Европейская экономическая комиссия**Комитет по внутреннему транспорту****Всемирный форум для согласования правил
в области транспортных средств****Рабочая группа по вопросам освещения
и световой сигнализации****Семьдесят девятая сессия**

**Упрощение правил, касающихся освещения
и световой сигнализации****Предложение по дополнению [11] к поправкам серии 06
к Правилам № 48 (установка устройств освещения
и световой сигнализации)****Представлено Неофициальной рабочей группой по упрощению
правил, касающихся освещения и световой сигнализации
(НРГ по УПОСС)***

Пункт 2 и его подпункты изменить следующим образом:

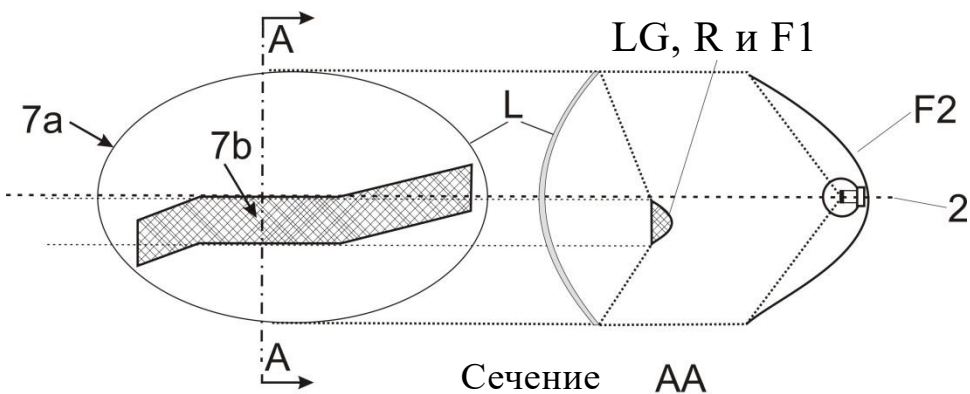
В том случае, если нетекстурированный внешний рассеиватель исключен, "7b" – это видимая поверхность в соответствии с пунктом ~~2.8~~ 2.10.2 b).

Пример 8

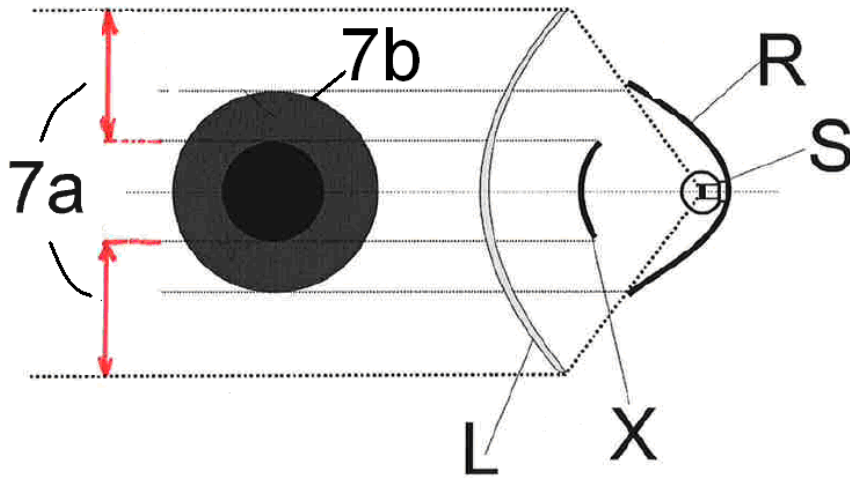
В том случае, если нетекстурированный внешний рассеиватель исключен, "7b" – это видимая поверхность в соответствии с пунктом ~~2.8~~ 2.10.2 b), а F1 не должна быть прозрачной по отношению к F2.

Пример 9

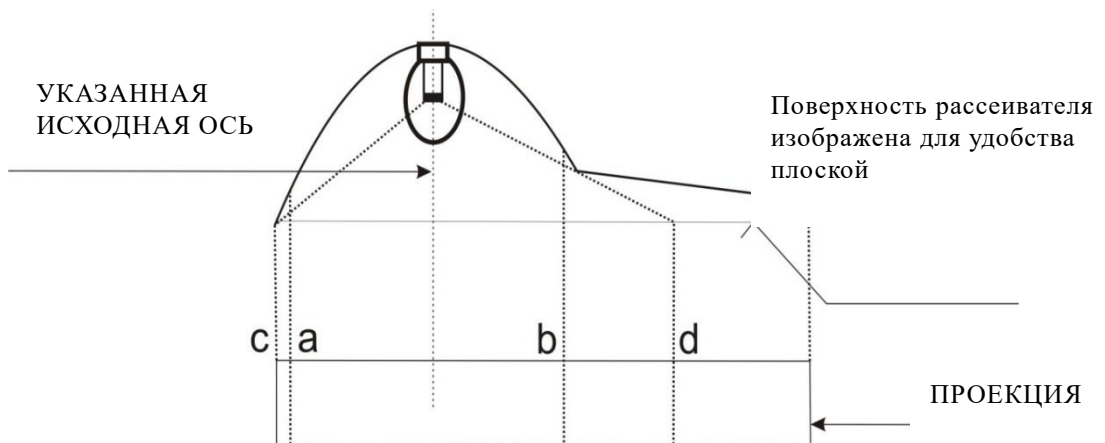
В том случае, если нетекстурированный внешний рассеиватель исключен, "7b" – это видимая поверхность в соответствии с пунктом ~~2.8~~ 2.10.2 б).

Пример А

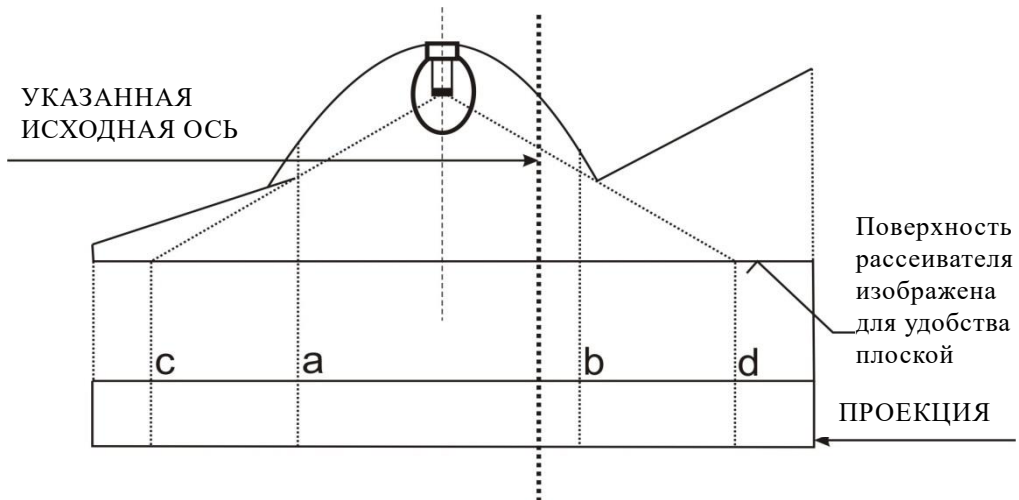
Освещающая поверхность	Указанная светоизлучающая поверхность в соответствии с пунктом 2.8 2.10.2 а)
Края	а и b	с и d

Пример Е

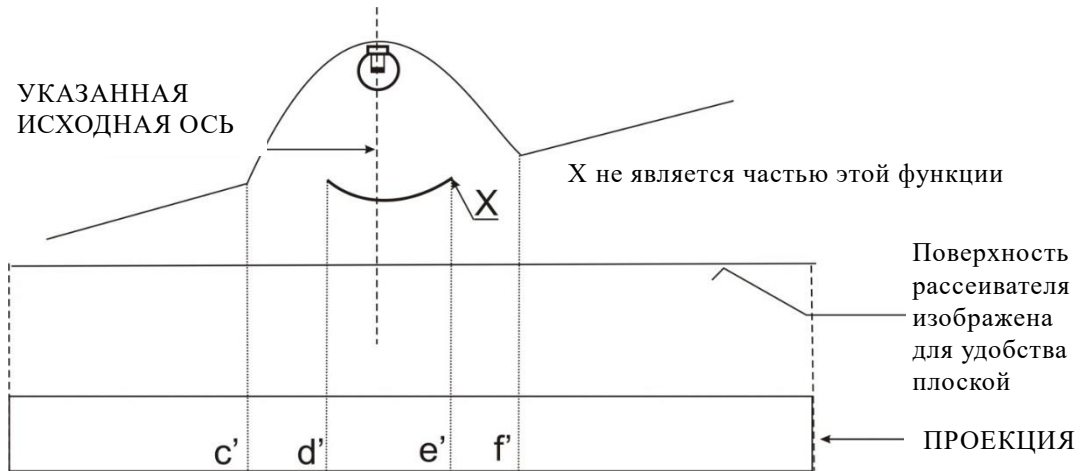
Пример для определения видимой поверхности в сочетании с зоной, не являющейся частью функции, и нетекстурированным внешним рассеивателем (в соответствии с пунктом ~~2-8~~ **2.10.2 b)**):

Указанная светозлучающая поверхность в соответствии с пунктом 2-8 2.10.2 b) Пример
Края	c'-d' и e'-f'

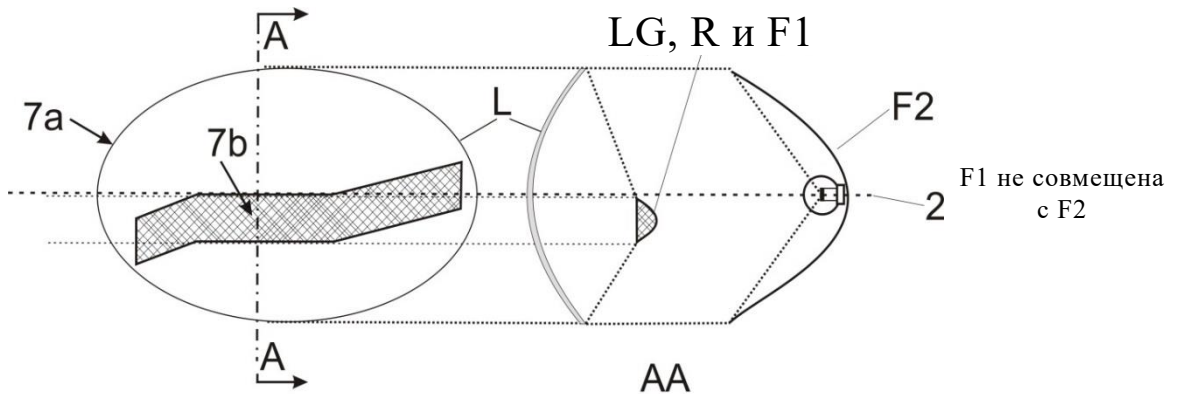
В том случае, если нетекстурированный внешний рассеиватель исключен, "7b" – это видимая поверхность в соответствии с пунктом ~~2-8~~ **2.10.2**, а F1 не должна быть прозрачной по отношению к F2:
